1 지상6층 동력설비 평면도
축척 A1:1/150, A3:1/300

지상6층 동력설비 평면도

1 지상6층 신생아중환자실 리모델링 전기공사 전등설비 평면도

지상6층
신생아중환자실 확장 전기공사
전등 설비 평면도

의료전열 설비 평면도

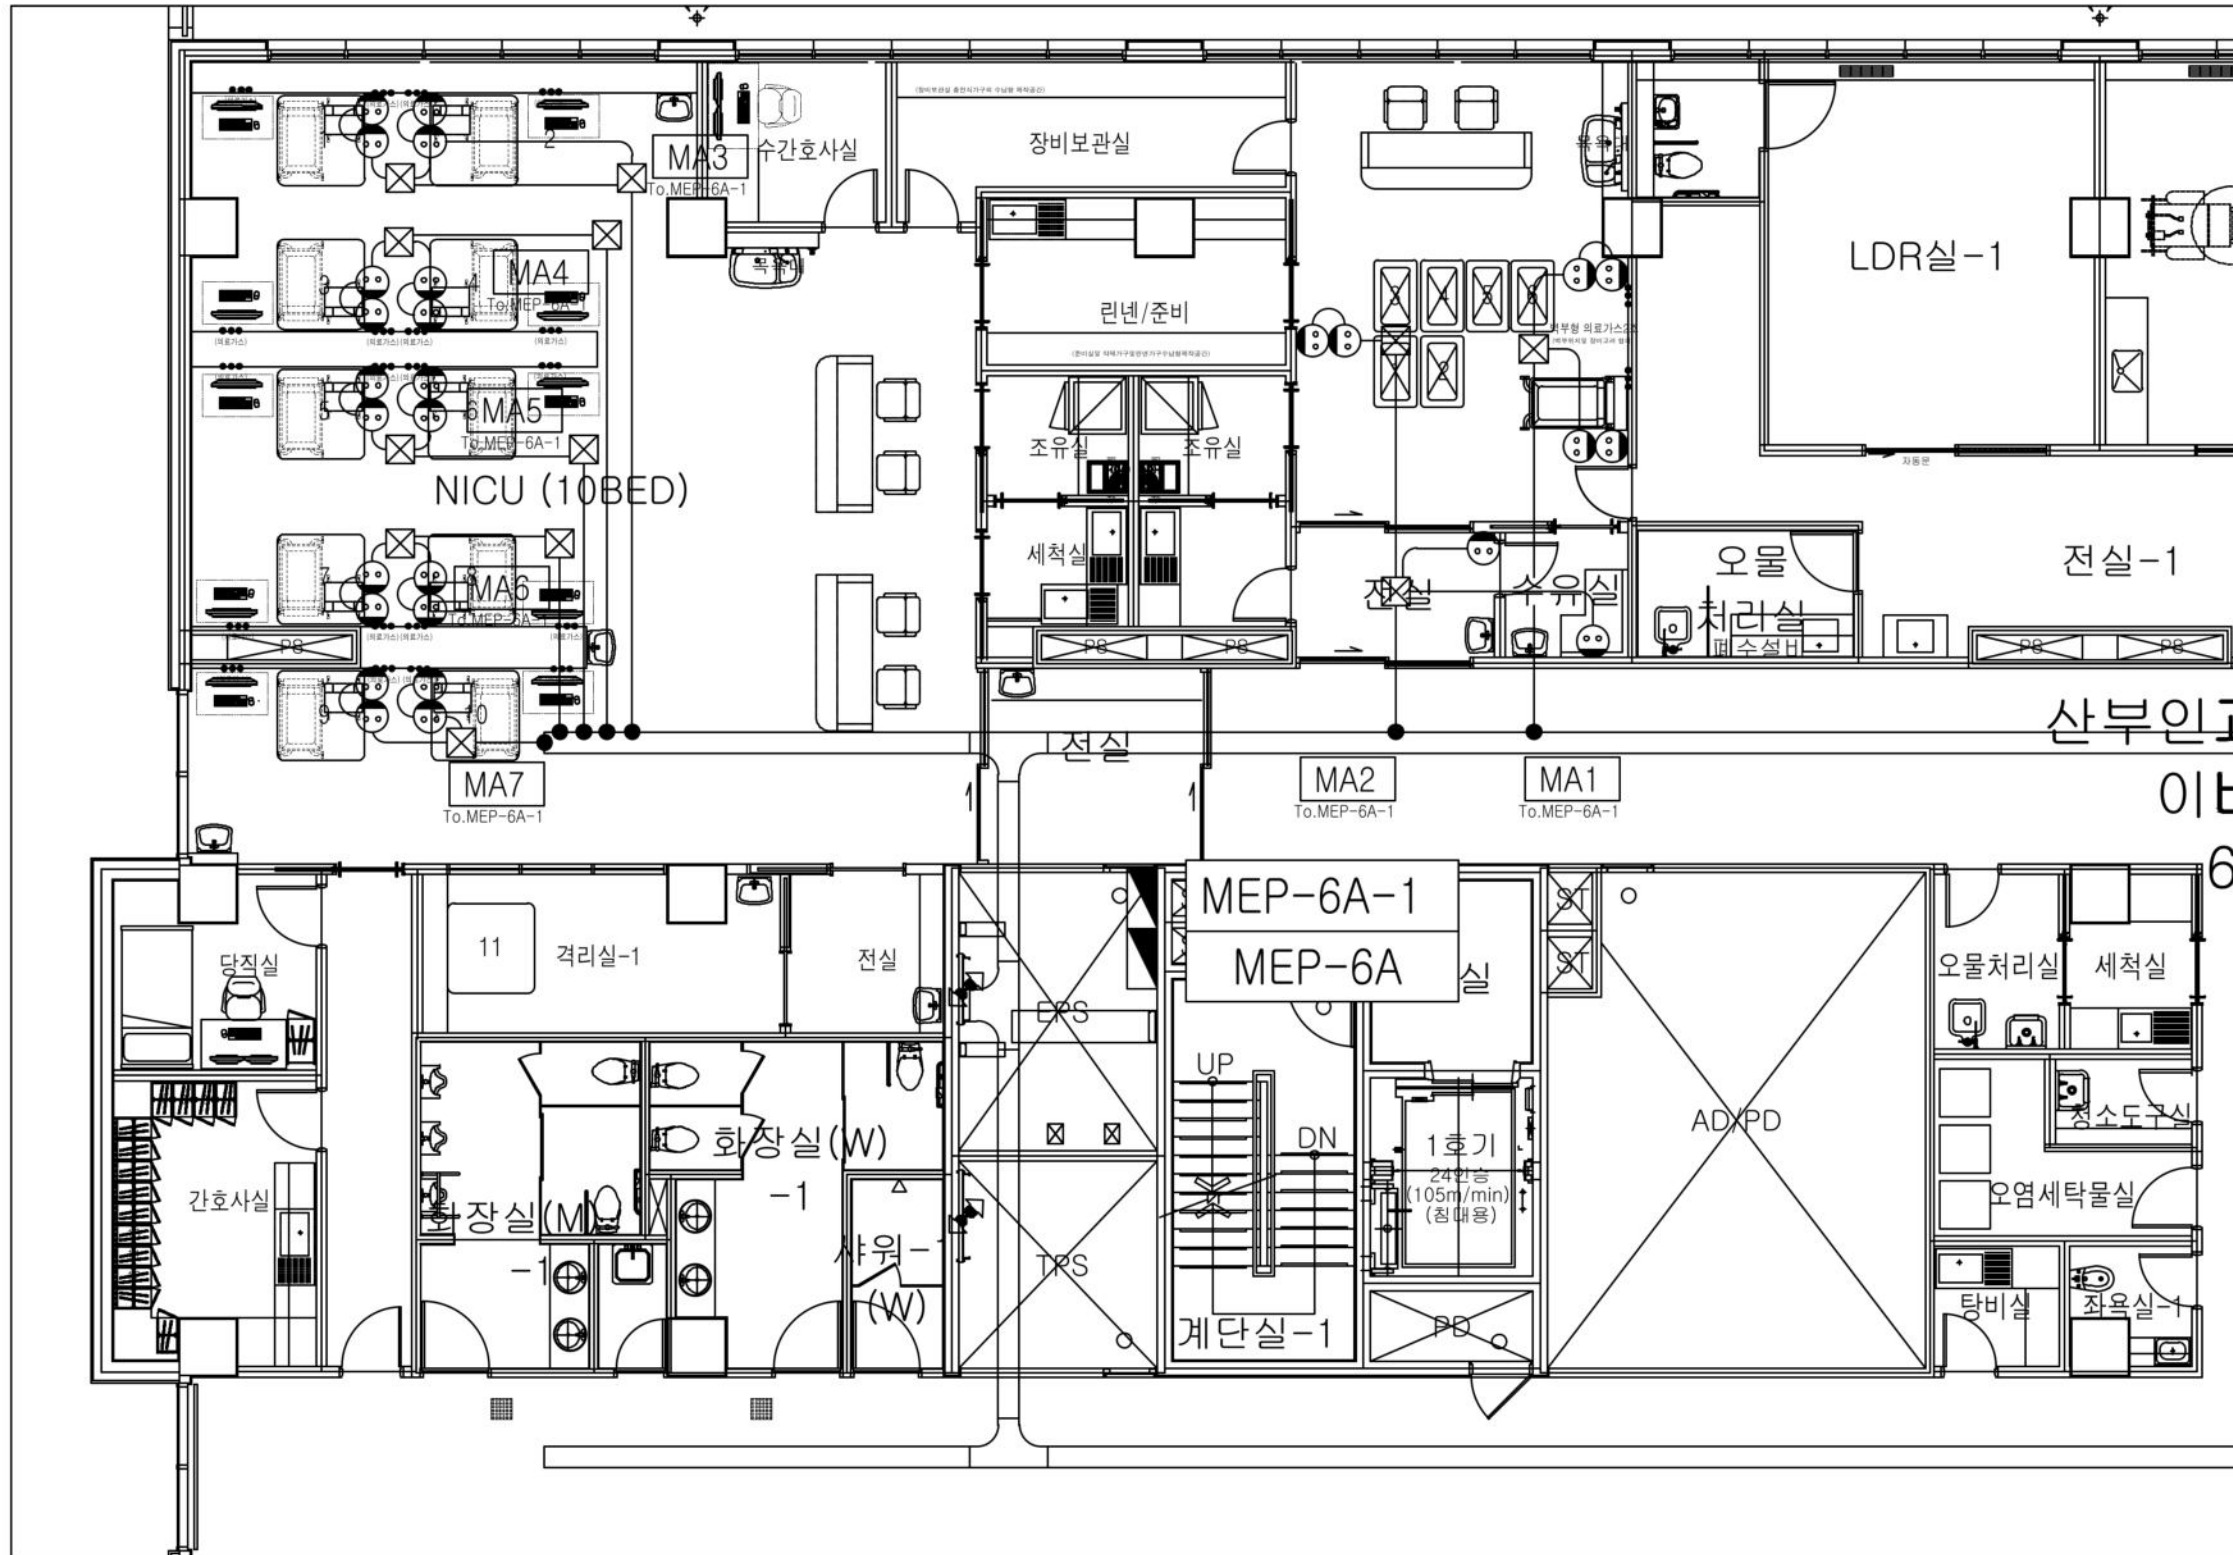
1. 배관은 EPS실에서 첫 박스까지는 스틸배관 사용.
2. 박스에서 기구까지는 방수 후렉시블(GW)을 사용.
3. 박스와 박스 연결은 스틸배관 사용.
4. 의료전열 7회로 신설.
5. 기시설 철거공사 반영.

PROJECT TITLE 신생아중환자실 리모델링
NAME OF DRAWING 도면명 지상6층 신생아중환자실 확장 전기공사 IPS 설비 평면도
NOTE 주 기
CHECKED BY 설 계
APPROVED BY 승 인
SCALE 축 척 A1:1/150, A3:1/300
DATE 일 자 2026.06
DWG. NO. 도면 번호
SHEET NO. 시트 번호 □-□□□□
가톨릭관동대학교 국제성모병원 GRI, ST. MARY'S HOSPITAL, CKU
인천광역시 서구 삼곡로 100번길 25 T:032-290-2532 F:032-290-2533

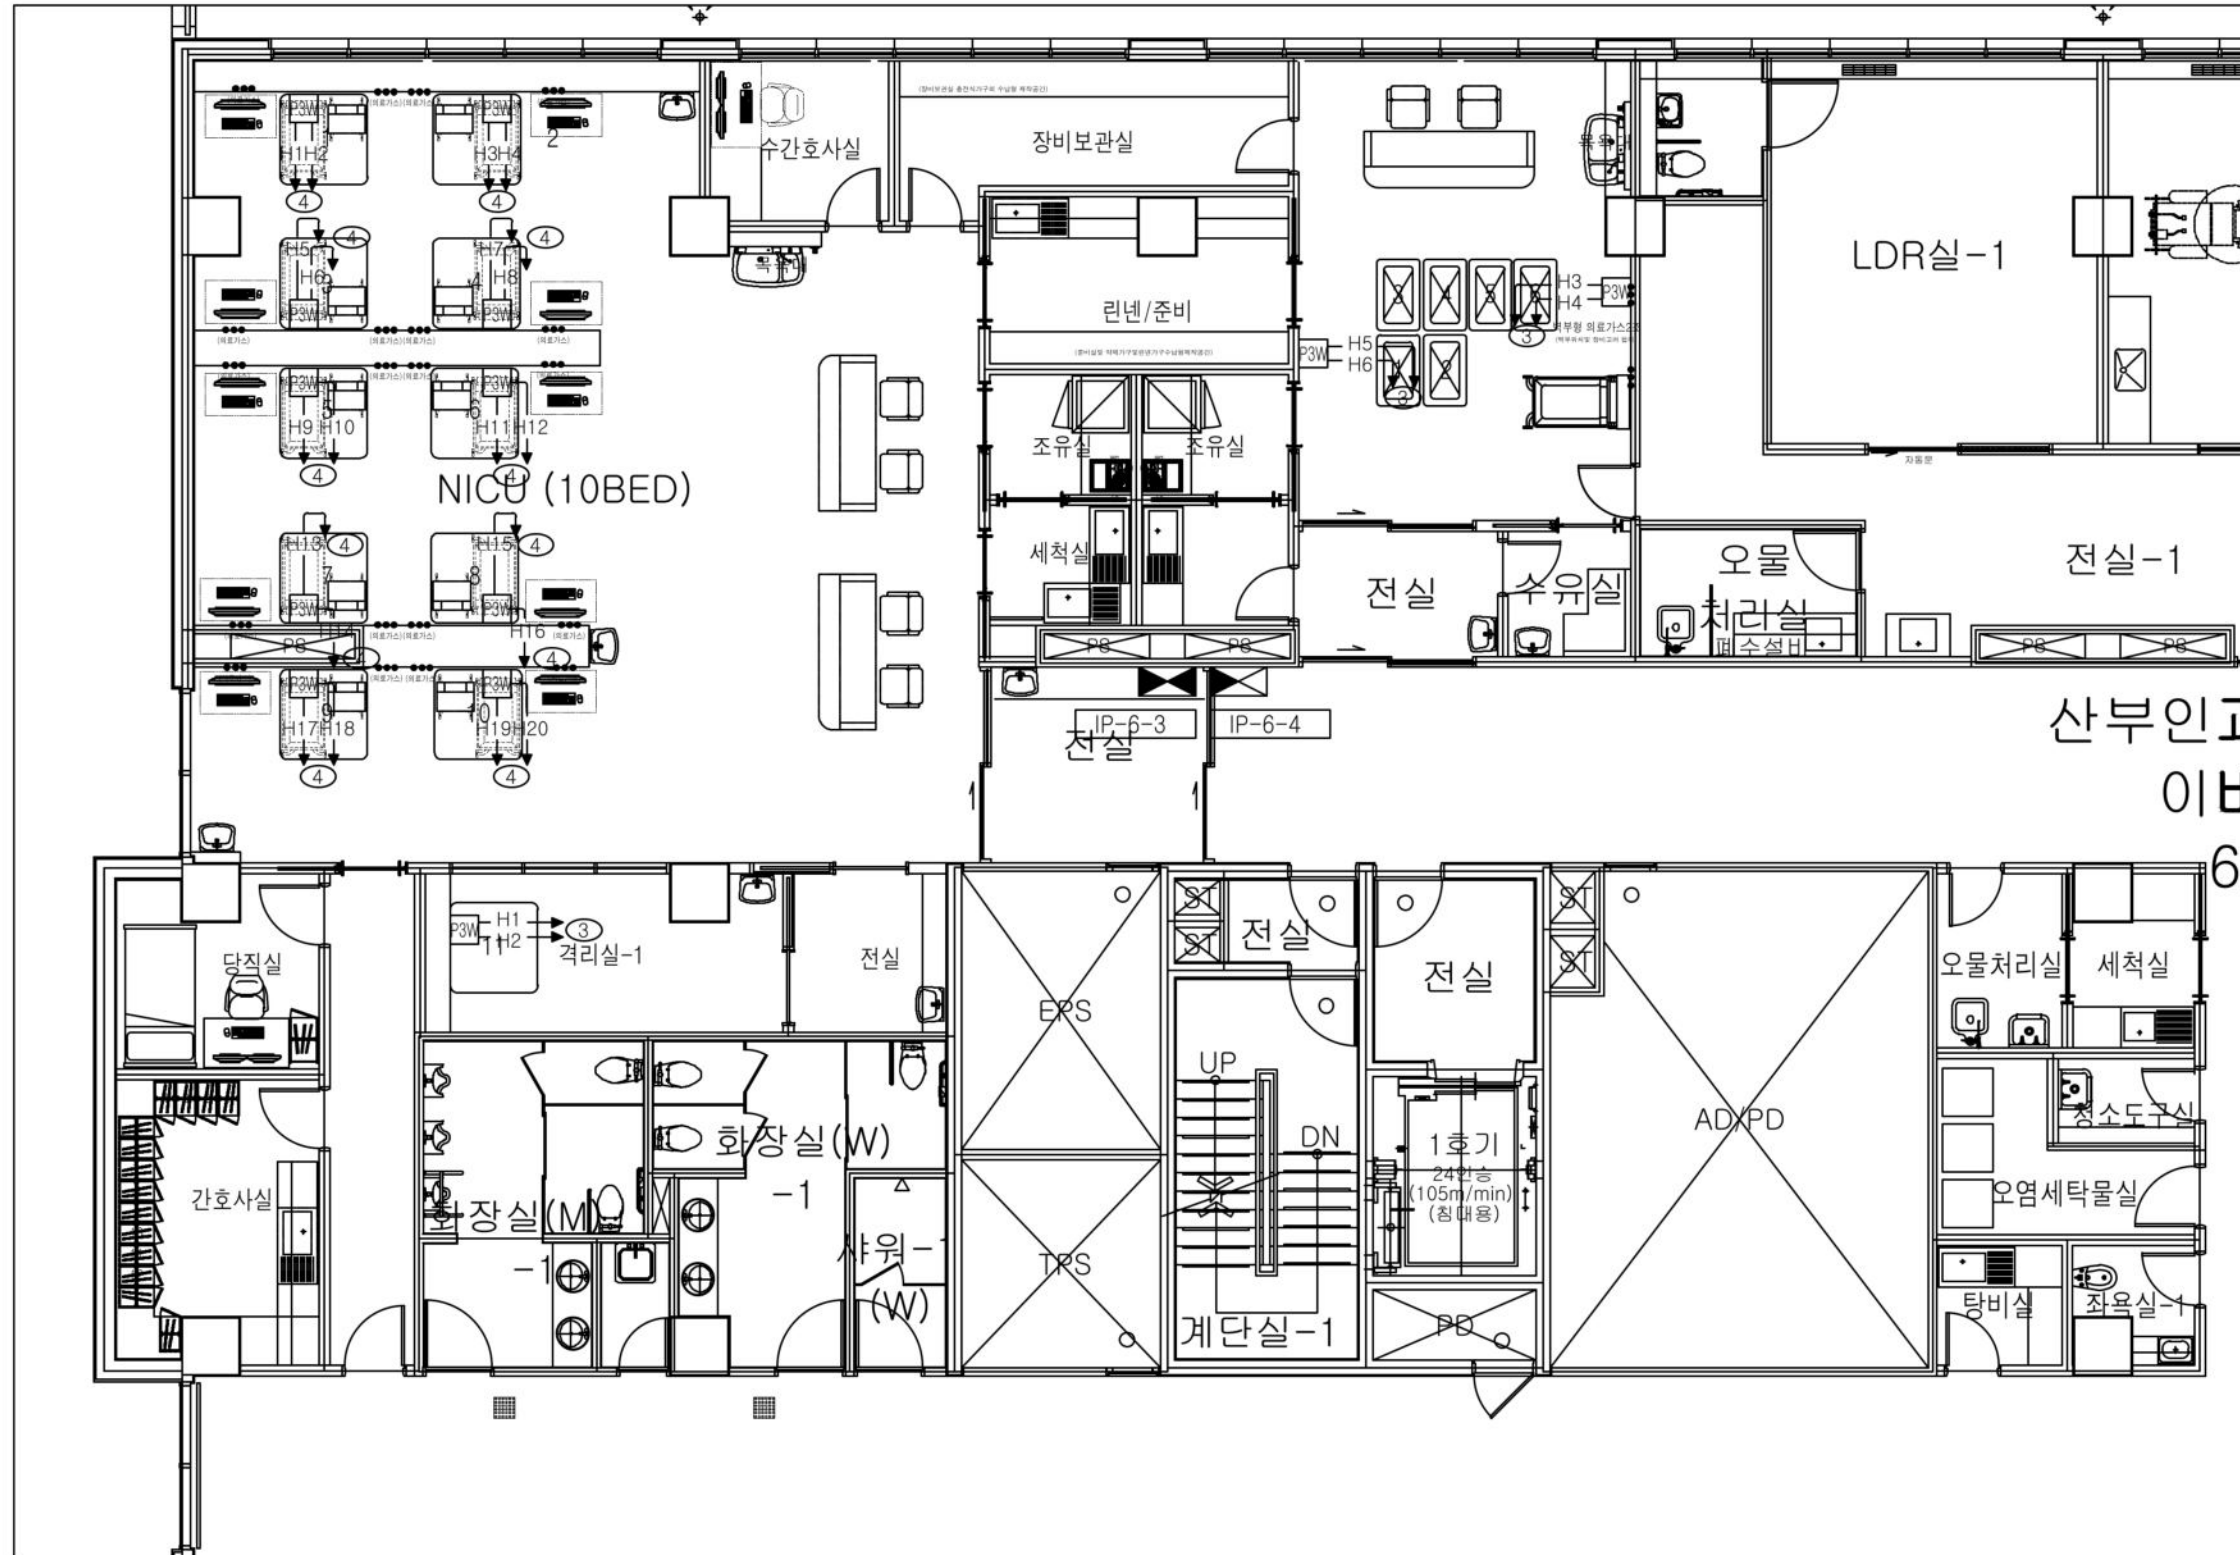
1. 배관은 IPS함에서 첫 박스까지는 스틸배관 사용.
2. 박스에서 기구까지는 방수 후렉시블(GW)을 사용.
3. PGM 매입박스는 전기공사에서 시공(박스는 IPS업체 제공).
4. IPS 110V는 철거, 현장 여건에 따라 IPS함 이설 가능.
5. PGM 1개소 당 220V 회로 2라인 신설.
6. 기시설 철거공사 반영.(IPS함 2개 철거)

NAME OF DRAWING
도면명
지상6층
신생아중환자실 확장 전기공사
방송 설비 평면도

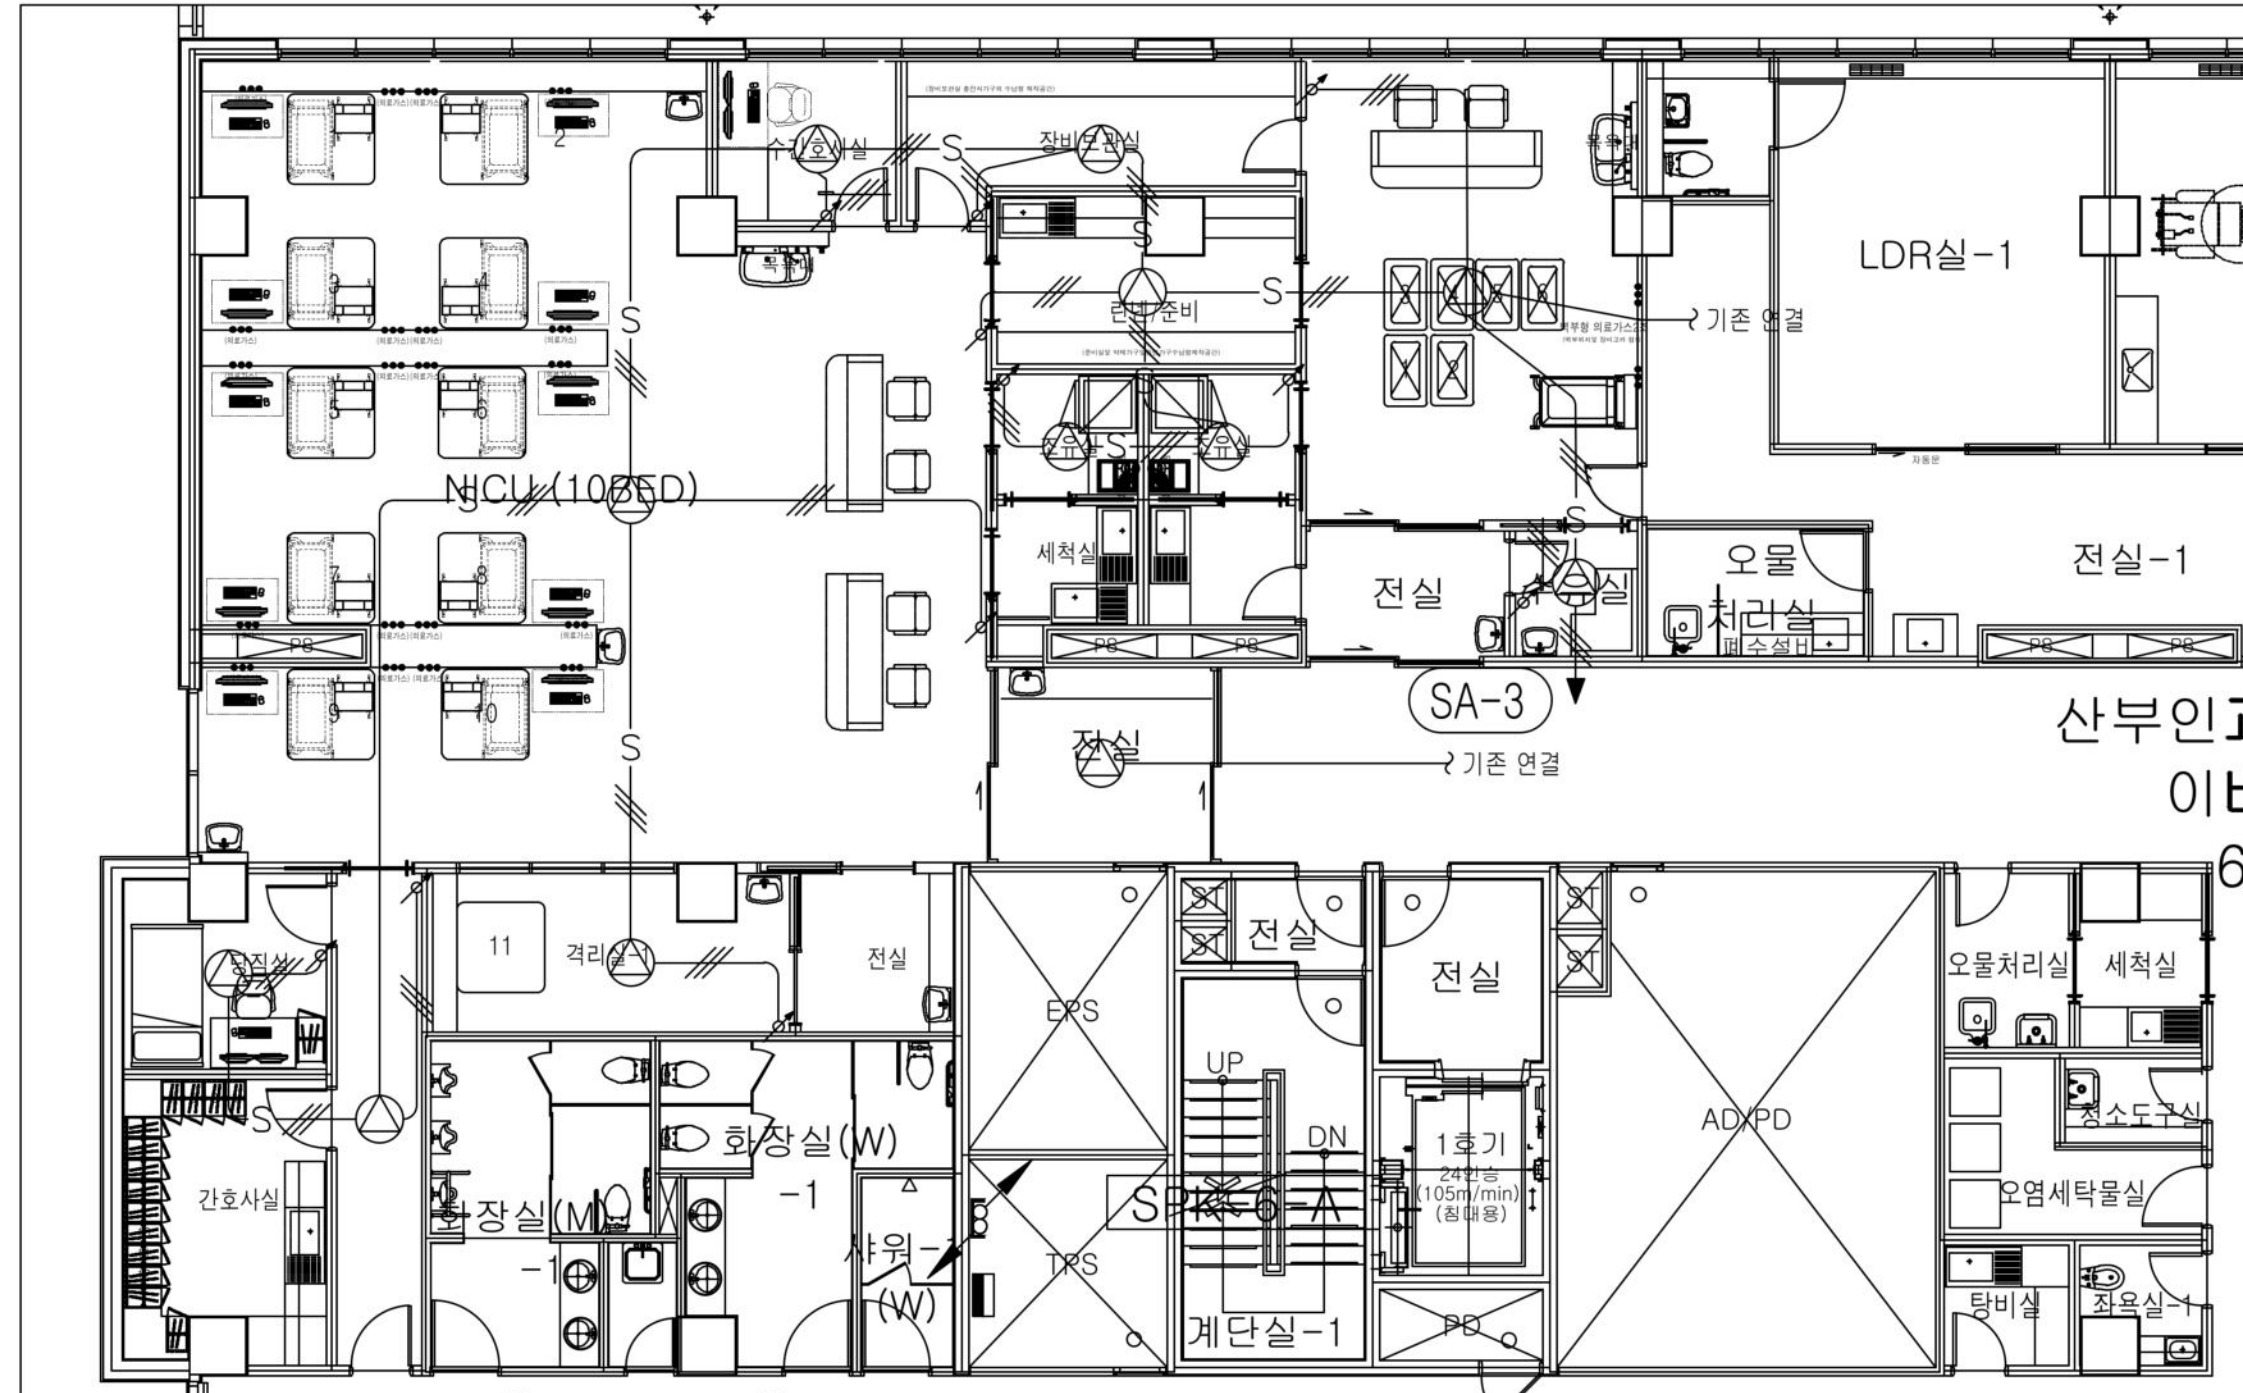
1. 배관은 방수 후렉시블(GW)을 사용.
2. 박스에서 스피커까지는 비방수 후렉시블(SF)을 사용.
3. ATT는 인터엠 제품 사용.
4. 기시설 철거공사 반영.
